# 奎河全地下式污水处理厂项目地上部分修建性详细规划

## 招标文件答疑通知

编号：01

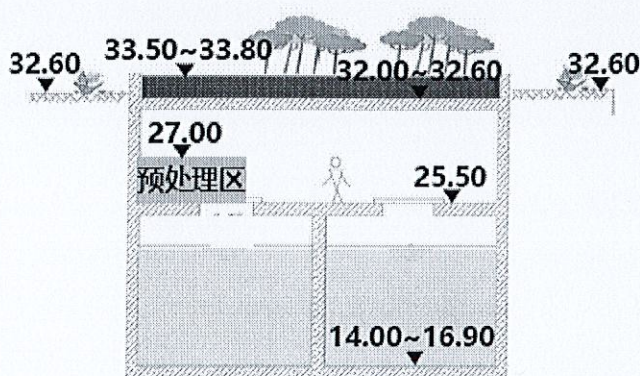
2、问：《设计任务书》中提到：地下污水处理厂顶板上标高为黄海高程标高 32.00 米。上海市政院的方案如下图：箱体顶部的地坪标高为 32.60 米。请问以哪个标高为地上室外地坪标高？

答：地下箱体竖向高程如下图所示，箱体上盖完成面标高 33.50~33.80m，比周边地坪高 0.90~1.20m，箱体土建顶盖标高 32.00m，覆土深度 1.2~1.8m。

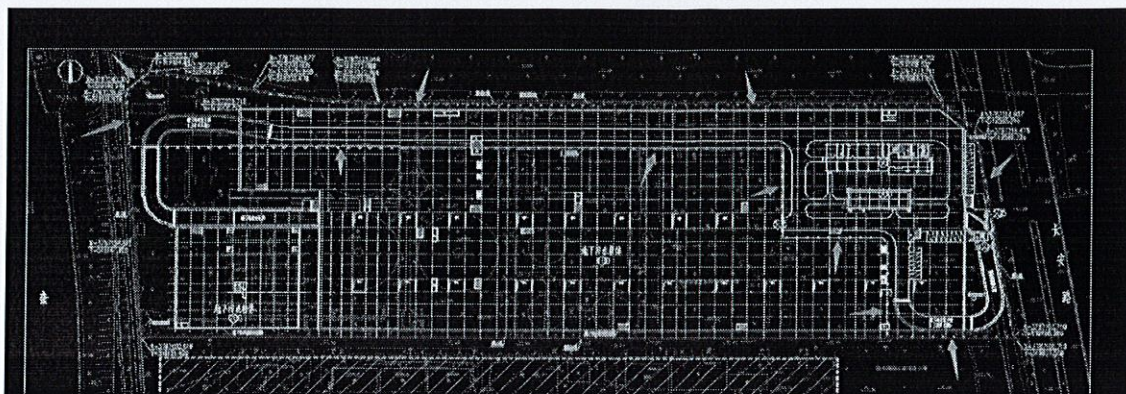
3、问：地下箱体东西两处的地下通道是否已固定，这两处通道是否做为厂区通至地下的货运通道？图中红色箭头所指 30 亩的厂区的围墙位置是否已固定，是否可以根据方案需求调整？厂区内综合楼的位置是否已明确在地块的东北角？

答：东西两处地下通道位置基本固定，是地下箱体的主要货运通道。综合楼位置明确位于东北角。30亩厂区围墙在满足污水厂管理区域封闭的条件下，可做适当调整。

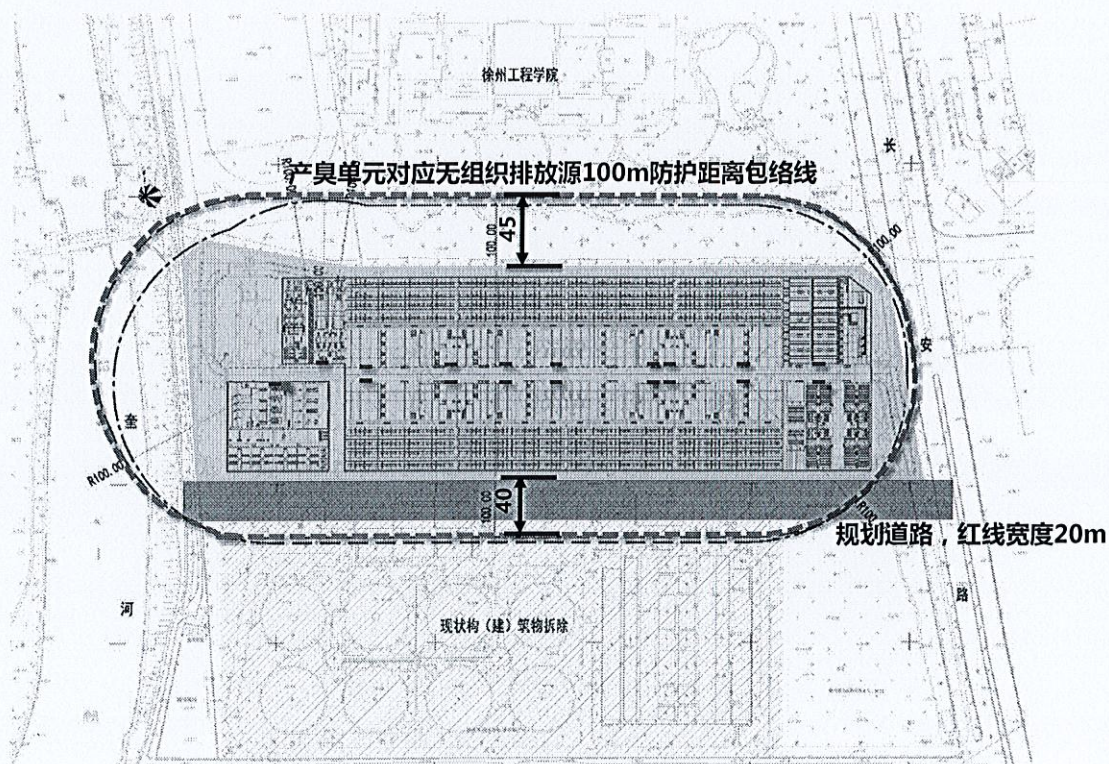
6、问：请明确地上建筑的建筑退线。

答：地上建筑退界要求需满足江苏省及徐州市相关城市规划管理办法。

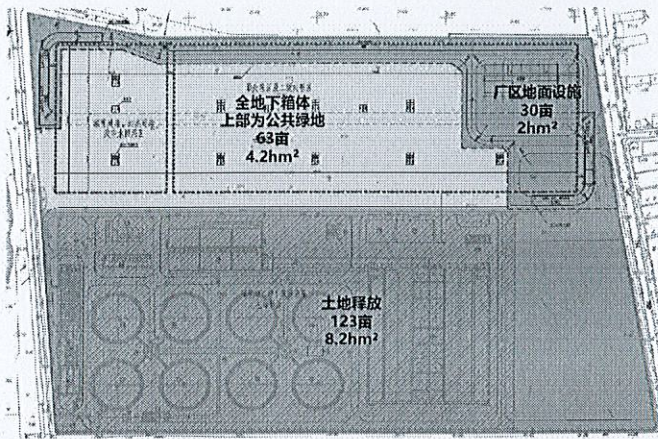
8、问：按照目前的规划条件，北侧红色区域有围墙封闭，绿色区域不具备便利的对外开放条件，周边市民从何处进入绿地？绿地南侧宽40米用地，景观是否需要结合考虑，与公园用地融为一体？

答：建设用地南侧为规划市政道路，届时可从南侧进入绿地。红线外非本工程实施范围，南侧40m内含规划道路，道路红线宽度约20m。

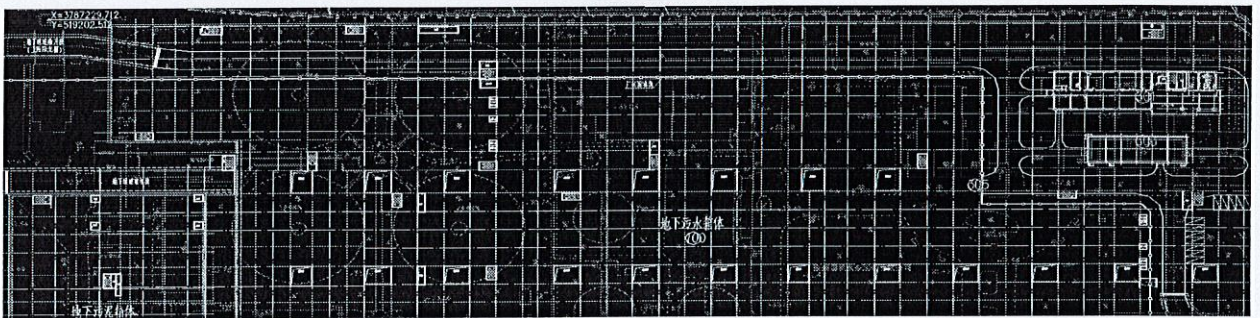
10、问：按照目前提供的 cad, 有 20 个占地约(7-9m)\*(7-9m)的采光井（高度 0.6m?），10 多个风井（高度 15m?），这些设施对地面景观影响较大，是否可以调整或优化？

答：部分可做调整和优化，待中标后与主体施工单位对接。
